2016-2017 総合カタログの変更点

水平面 Z 軸クロスローラガイド : KS332

主な変更点

④モータ変更に伴う外形寸法の変更

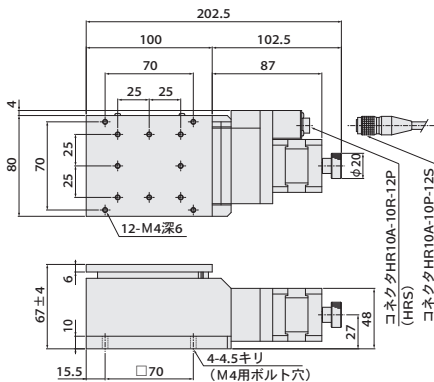
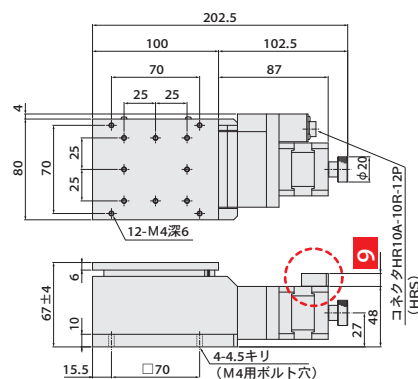
- ①モータの変更
- ②モータ変更に伴うモータコードの変更
- ③モータ変更に伴う外形寸法の変更

①モータの変更

KS332-8N-□

KS332-8NC-□
